CIRCULAR NO. 1

RESPUESTAS A INQUIETUDES

Licitación Pública Nacional No. RI-LPN-BS-2021-001
Adquisición, instalación y puesta en marcha de los equipos, garantías y servicios necesarios, para el refrescamiento de la infraestructura tecnológica del Registro Inmobiliario, a fin de implementar la estrategia de nube híbrida privada del Poder Judicial.

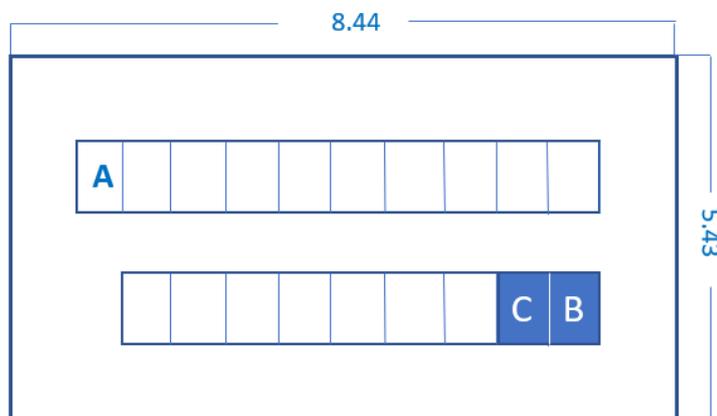
Ítem No. 9: Podemos realizar un levantamiento físico para saber las cantidades de materiales requeridos para la instalación?

Respuesta 2: No, no se puede realizar levantamiento físico en esta etapa. Los materiales requeridos deben estimarlos, en el siguiente gráfico pueden apreciar el tamaño y distribución del DTC:

Del gabinete A al gabinete B la distancia es de 30 pies (10 metros) considerando el recorrido del cableado por las bandejas y las subidas y bajadas del mismo. Nuestros switches core se encuentra en el gabinete B y los switches de conectividad estarían en el gabinete A, la distancia entre el gabinete C y el gabinete B es de 10 pies (3.048 metros).

Nota: El proveedor que resulte adjudicado deberá realizar levantamiento físico para fines de verificación.

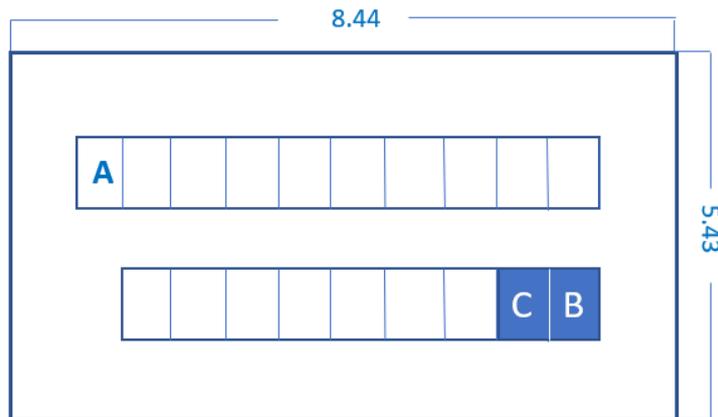
DESCRIPCION SOLICITADO	ACLARACIONES O PREGUNTAS
Proveer e instalar el cableado, materiales y componentes necesarios para la configuración y conectividad de las soluciones a adquirir, tales como Transceiver, Network Adapters y Cableado Eléctrico y de Data.	Para esto se requiere una visita a la institución para dimensionar la cantidad de materiales a usar para la implementación. O en su defecto, nos puede facilitar la distribución y los materiales a utilizar?

Respuesta 18: No, no se puede realizar levantamiento físico en esta etapa. Los materiales requeridos deben estimarlos, el proveedor que resulte adjudicado tendrá la visita para la verificación.

Para la estimación del cableado, en el siguiente gráfico pueden apreciar el tamaño y distribución del DTC:

Del gabinete A al gabinete B la distancia es de 30 pies (10 metros) considerando el recorrido del cableado por las bandejas y las subidas y bajadas del mismo. Nuestros switches core se encuentra en el gabinete B y los switches de conectividad estarían en el gabinete A, la distancia entre el gabinete C y el gabinete B es de 10 pies (3.048 metros).

Para el resto de los materiales a utilizar en la implementación deben ser calculados por el proveedor de acuerdo a la solución presentada.

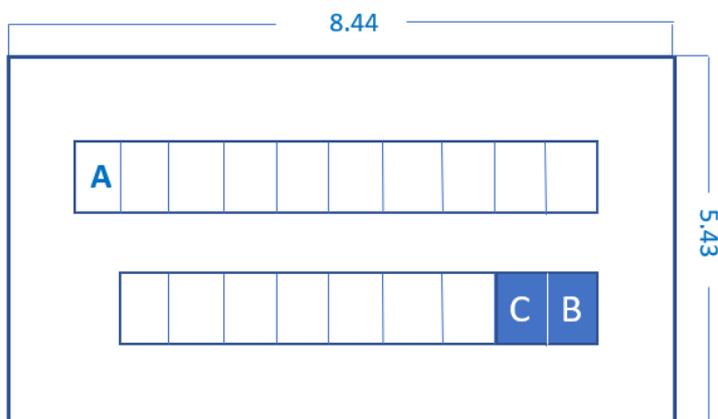
Punto 9. ¿Favor indicarnos de cuanto seria la distancia de los cables entre los nodos y los switches y los Fortinet y la distancia entre los Switches Fortinet y los Cisco?

Respuesta 21: Para la estimación del cableado, en el siguiente grafico pueden apreciar el tamaño y distribución de nuestro DTC:

Del gabinete A al gabinete B la distancia es de 30 pies (10 metros) considerando el recorrido del cableado por las bandejas y las subidas y bajadas del mismo. Nuestros switches core se encuentra en el gabinete B y los switches de conectividad estarían en el gabinete A, la distancia entre el gabinete C y el gabinete B es de 10 pies (3.048 metros).

Para el resto de los materiales a utilizar en la implementación deben ser calculados por el proveedor de acuerdo con la solución presentada.
